福島第一原子力発電所 特定原子力施設に係る実施計画変更比較表（第Ⅱ章 2.3 使用済燃料プール設備）

福島第一原子力発電所 特定原子力施設に係る実施計画変更比較表（第Ⅱ章 2.6 滞留水を貯留している（滞留している場合を含む）建屋）

変更前	変更後	変更理由												
<p>添付資料－2 構造強度及び耐震性（地下滞留水を考慮した建屋の耐震安全性評価）</p> <p>（中略）</p> <p>2 原子炉建屋 2.1 1号機原子炉建屋</p> <p>（中略）</p> <p>2.1.2 1号機原子炉建屋の水位及び地下滞留水量 1号機原子炉建屋の満水状態の水位及び地下滞留水量を表2.1.2-1に示す。</p> <p>表 2.1.2-1 1号機原子炉建屋の満水状態の水位及び地下滞留水量</p> <table border="1" data-bbox="489 766 943 961"> <thead> <tr> <th></th> <th>1号機</th> </tr> </thead> <tbody> <tr> <td>水位</td> <td><u>0.P. 7,000</u></td> </tr> <tr> <td>貯水量</td> <td>5,600m³</td> </tr> </tbody> </table> <p>2.1.3 解析に用いる入力地震動</p> <p>（中略）</p> <p>このうち、解放基盤表面位置(<u>0.P. -196.0m</u>)における基準地震動 S_s の加速度波形について、図 2.1.3-2 に示す。</p>		1号機	水位	<u>0.P. 7,000</u>	貯水量	5,600m ³	<p>添付資料－2 構造強度及び耐震性（地下滞留水を考慮した建屋の耐震安全性評価）</p> <p>（中略）</p> <p>2 原子炉建屋 2.1 1号機原子炉建屋</p> <p>（中略）</p> <p>2.1.2 1号機原子炉建屋の水位及び地下滞留水量 1号機原子炉建屋の満水状態の水位及び地下滞留水量を表2.1.2-1に示す。</p> <p>表 2.1.2-1 1号機原子炉建屋の満水状態の水位及び地下滞留水量</p> <table border="1" data-bbox="1745 766 2199 961"> <thead> <tr> <th></th> <th>1号機</th> </tr> </thead> <tbody> <tr> <td>水位</td> <td><u>G.L. -3,000</u></td> </tr> <tr> <td>貯水量</td> <td>5,600m³</td> </tr> </tbody> </table> <p>2.1.3 解析に用いる入力地震動</p> <p>（中略）</p> <p>このうち

図3-23 【12-5】No.1軽油配管トレンチ 施工方法 (貫通施工)

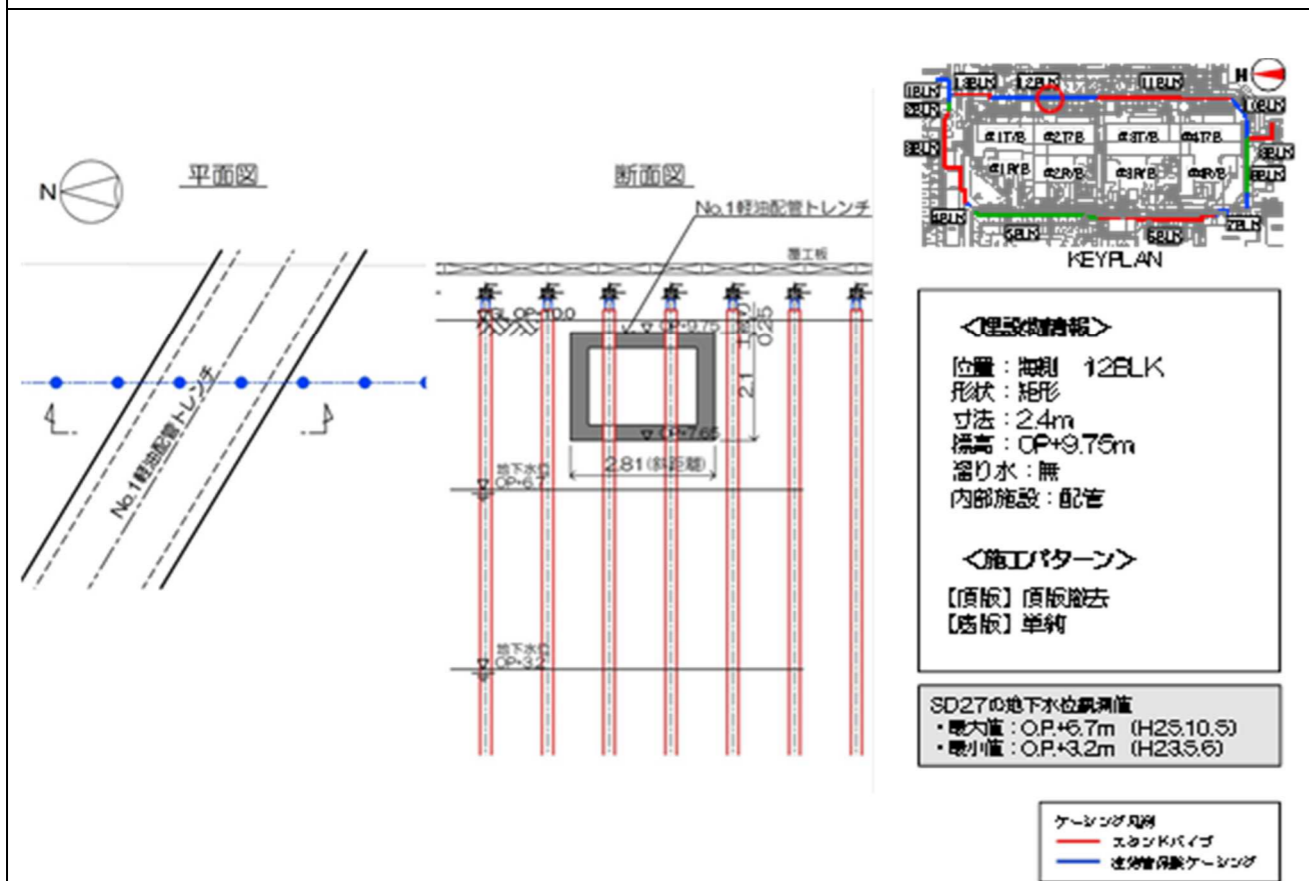
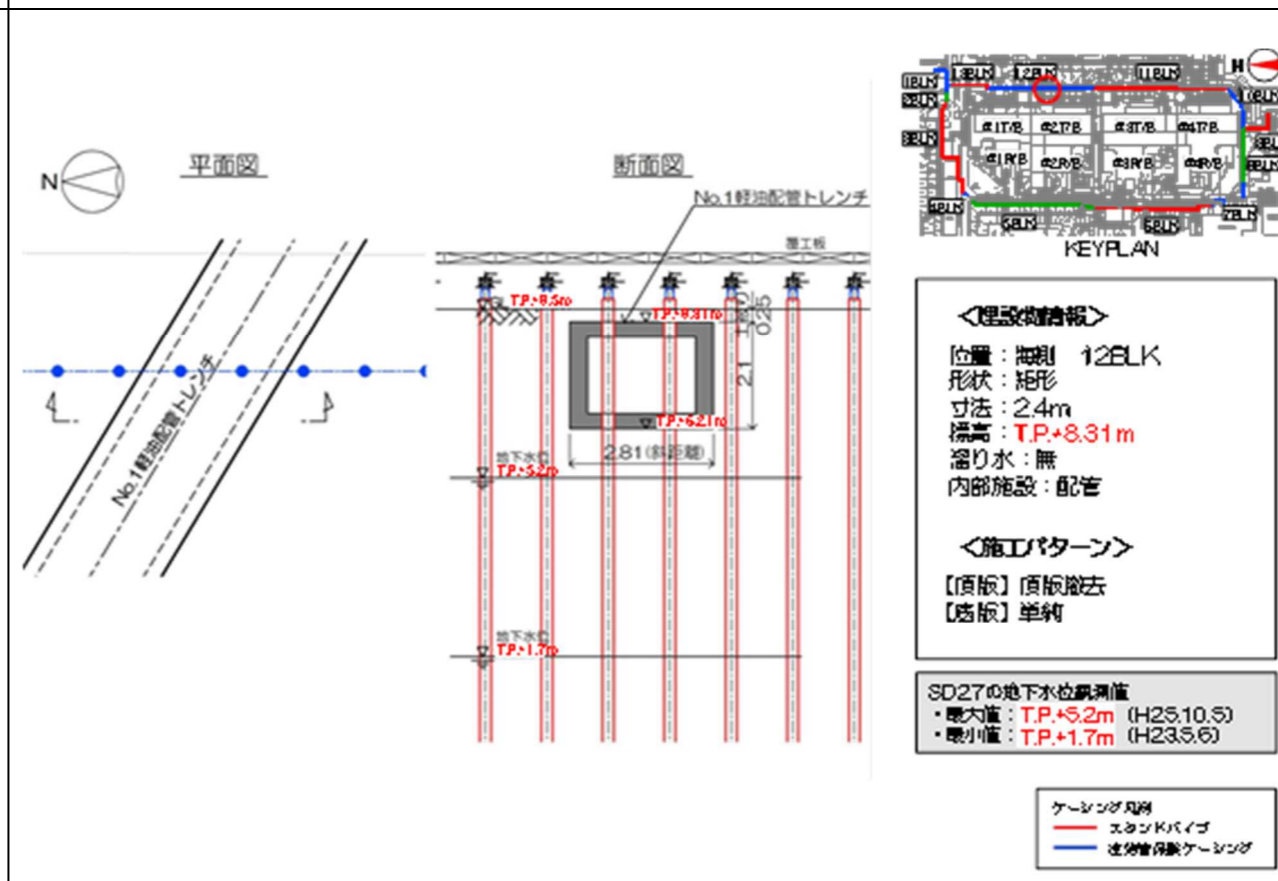
本資料に記載の標高は、震災後の地盤沈下量 (-709mm) と O.P.から TPへの読替値 (-727mm) を用いて、下式に基づき換算している。
 <換算式> T.P. = 旧 O.P. - 1,436mm

図3-28 【12-10】1号機取水電源ケーブル管路 施工方法 (貫通施工)

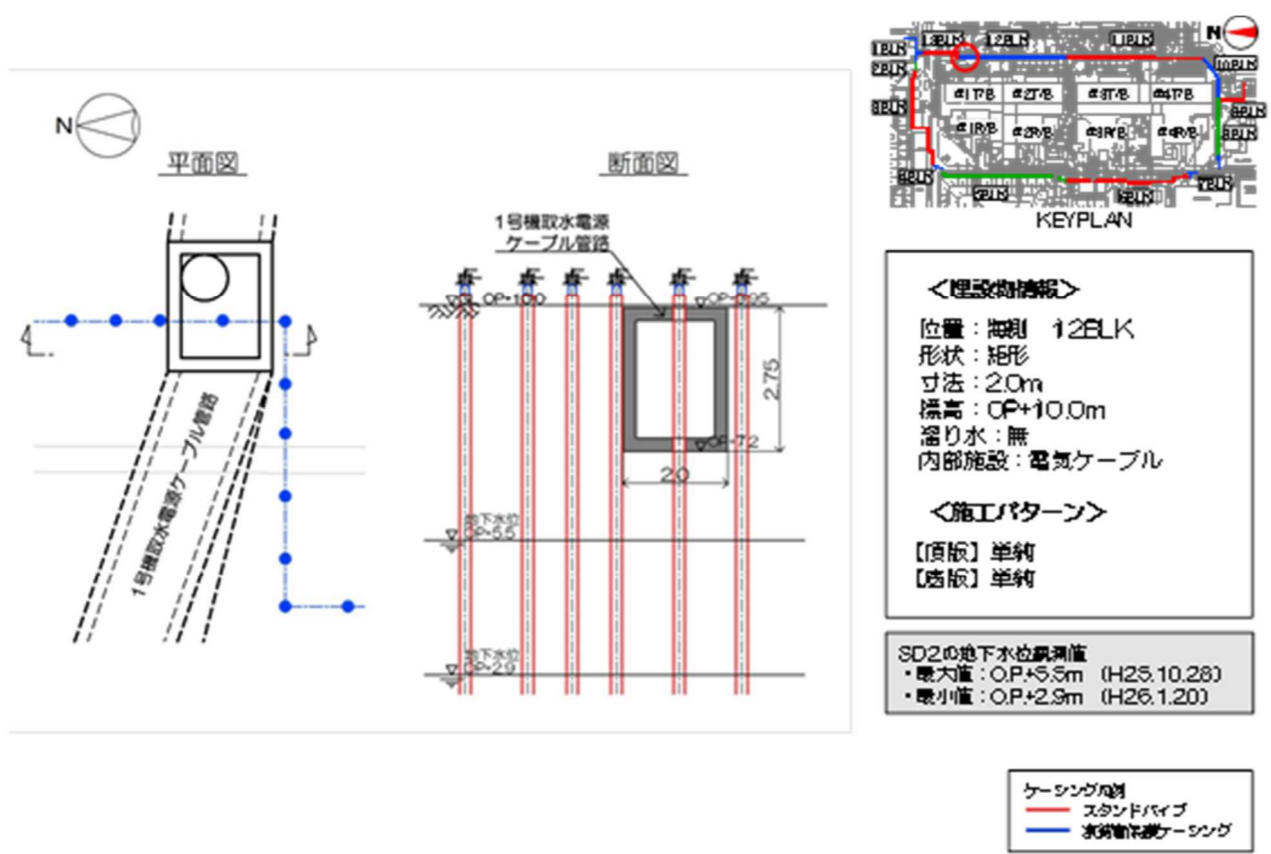
変更理由

図-1 1号機原子炉格納容器ガス管理設備 系統概略図

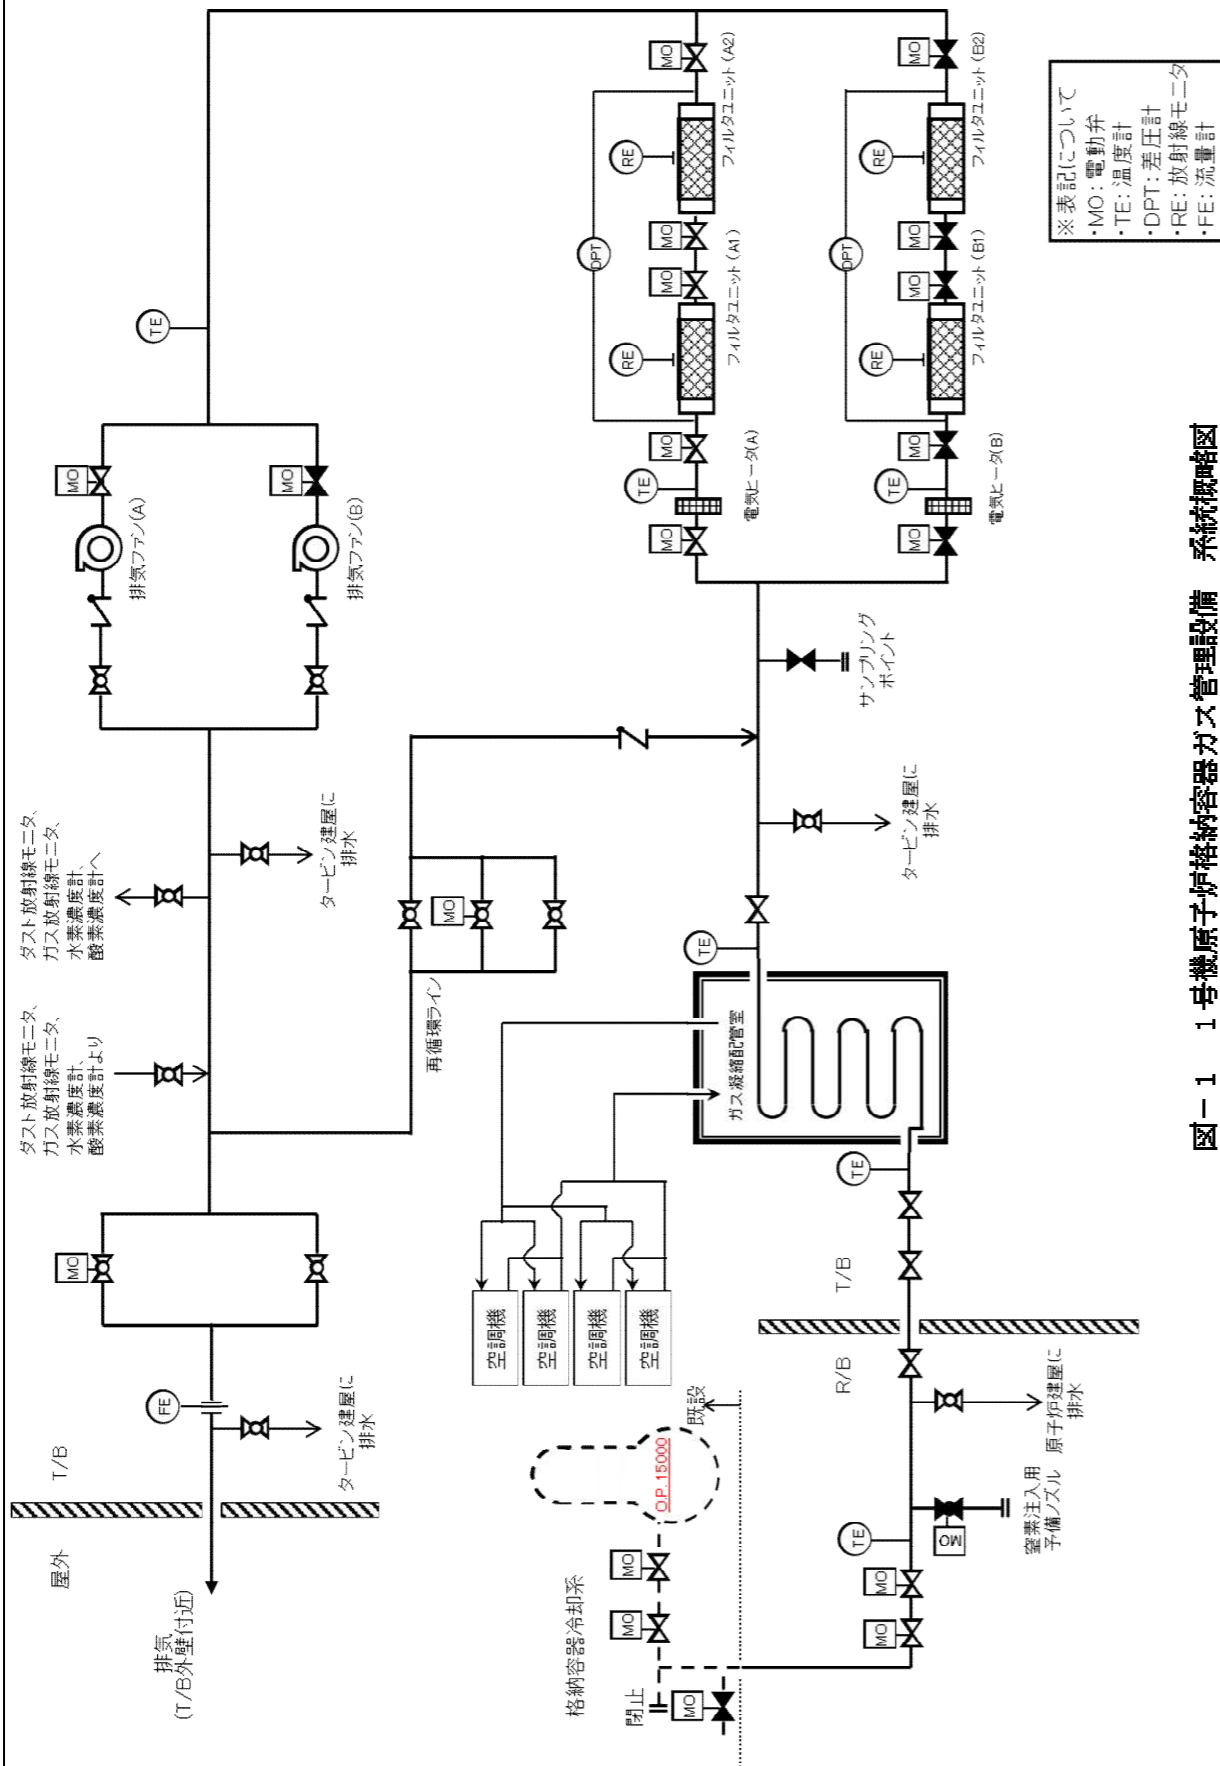
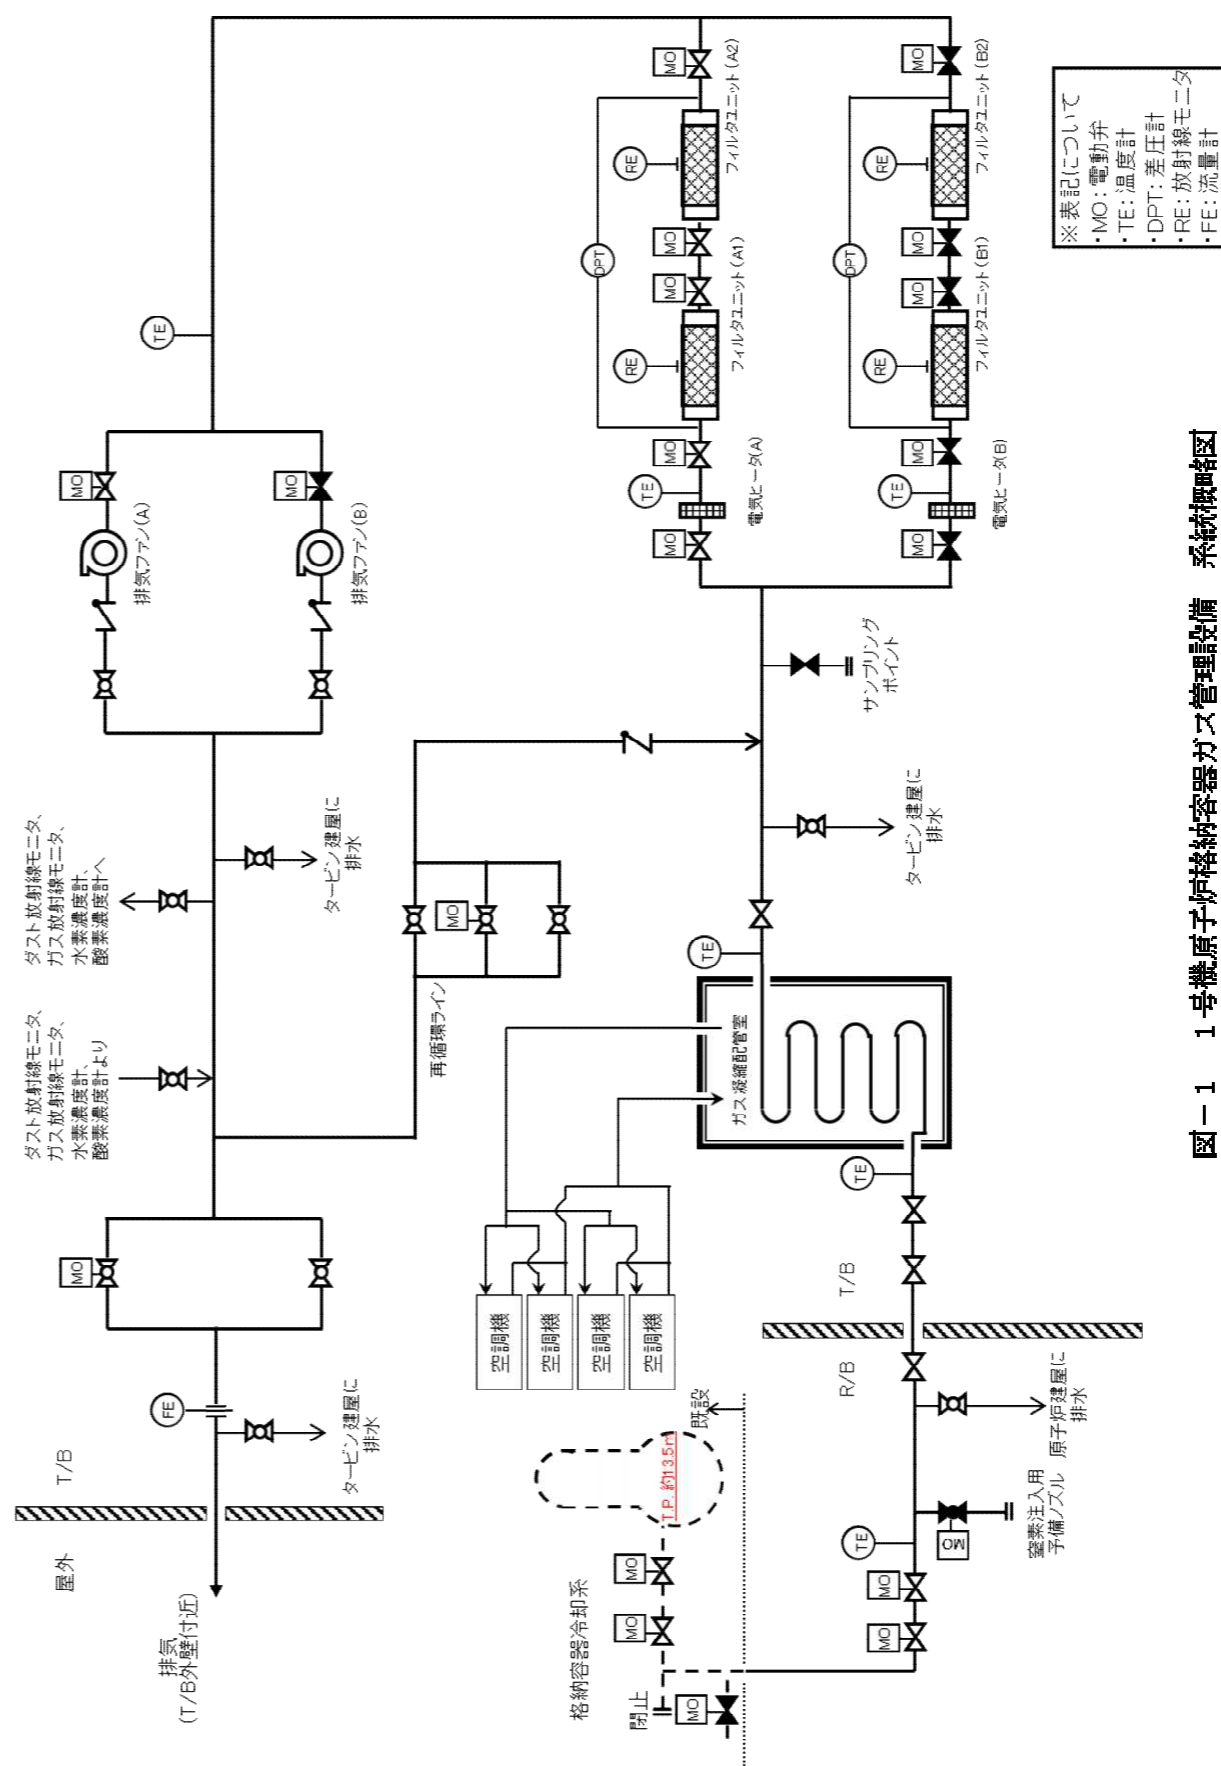
記載の適正化
